## Informations concernant la platine radio du Blackjack 24 RTR

Le 18 novembre 2014

**Produit:** PRB Blackjack 24 (PRB08007)

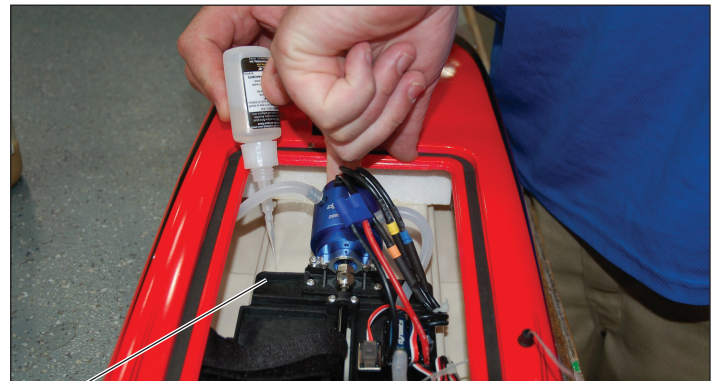
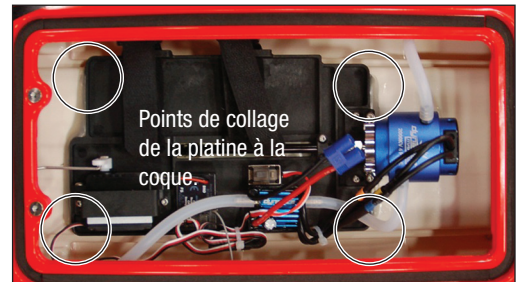
**Problème constaté:** Platine radio incorrectement fixée sur quelques bateaux.

**Procédure à suivre:** Inspectez votre platine radio pour vérifier la présence ou non d'un point vert à l'emplacement indiqué sur la photo. Si aucun point vert est présent, contrôlez la fixation de la platine radio à la coque.  
En cas de question, contactez le service technique Horizon Hobby.

1. Tirez sur les sangles de fixation de la batterie, la platine peut se détacher de la coque.
2. Si la platine se détache, appliquez de la colle cyanoacrylate entre la platine et la coque aux endroits indiqués sur la photo.

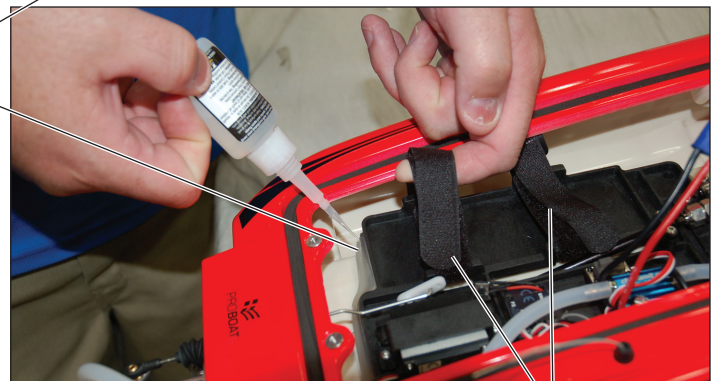
**IMPORTANT:** Le moteur est connecté à l'arbre de transmission, retenant la platine à l'intérieur de la coque. Soulevez la platine délicatement quand vous appliquez la colle.

Soulevez délicatement la platine radio et appliquez la colle cyanoacrylate entre la platine et la coque.

Sangle de fixation de la batterie
